**AVIS RELATIF À LA PROTECTION
CONTRE LES EVENTUELS EFFETS NOCIFS ET NUISANCES
PROVOQUÉS PAR LES RAYONNEMENTS NON IONISANTS
GÉNÉRÉS PAR DES ANTENNES ÉMETTRICES STATIONNAIRES**

Commune : CHARLEROI - Exploitant : ORANGE

Référence exploitant : 016C1_2 / 30083C1_2 / 40083C1_2 / 50083C1_2

Rapport n° 972 / 2026

Figure 1 : Vue en plan des lieux de séjour et des points de contrôle

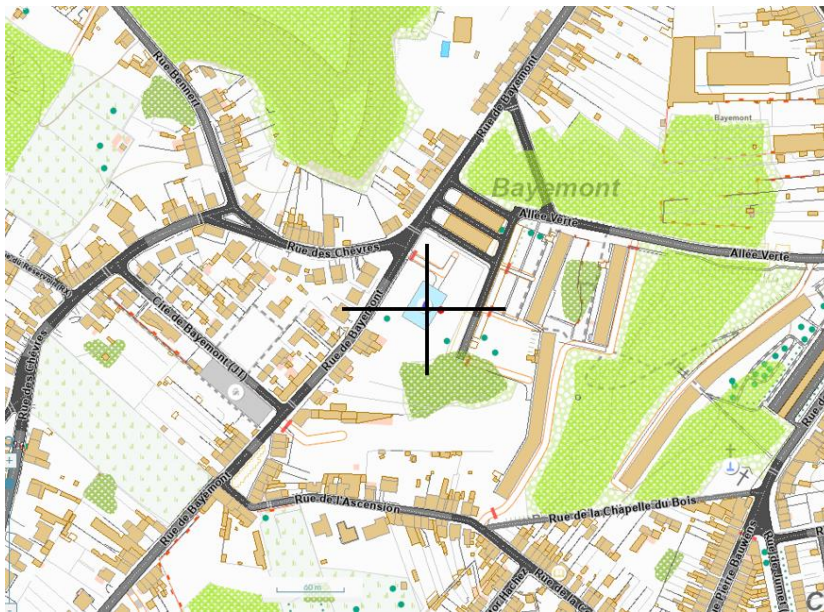
Les fréquences d'émission, la puissance rayonnée par chacune des antennes et leur gain permettent de déterminer le rayon de la zone à analyser. Tout dépassement de la limite par installation est exclu en dehors de cette zone. Le tableau 2 reprend les 35 LS² pour lesquels l'indice d'exposition est le plus élevé. Les différentes colonnes indiquent :

- le numéro du point de contrôle repris sur un des plans de la figure 1;
- le numéro du LS dans lequel se trouve le point de contrôle de la 1^{ère} colonne ;
- l'atténuation d'obstacle prise en compte pour le calcul de l'indice d'exposition dans le LS ;
- le résultat du calcul de l'indice d'exposition.

En ce qui concerne les antennes de l'installation mentionnées dans le tableau 1, la distance maximale à laquelle la limite pourrait être atteinte, à l'extérieur, est égale à 104,3 m. S'il n'y a pas de LS à une distance inférieure, les antennes respectent forcément la limite d'immission.

Dans le cas des LS situés à l'intérieur des bâtiments, une atténuation d'obstacle est prise en compte et il en résulte que la distance maximale à laquelle la limite pourrait être atteinte se réduit à 80,0 m.

Les résultats de l'évaluation décrite au paragraphe 4 indiquent que les antennes émettrices stationnaires de l'installation faisant l'objet du présent avis ne produisent pas, dans un lieu de séjour, un rayonnement électromagnétique maximum supérieur aux limites fixées à l'article 4 du décret.

En conclusion, les antennes émettrices stationnaires faisant partie de l'installation référencée dans le paragraphe 2 et dont les caractéristiques techniques sont résumées dans le tableau 1 **respectent les limites d'immission** fixées à l'article 4 du décret du 8 décembre 2022 (M.B. du 16.12.2022) modifiant le décret du 3 avril 2009 relatif à la protection contre les éventuels effets nocifs et nuisances provoqués par les rayonnements non ionisants générés par des antennes émettrices stationnaires.
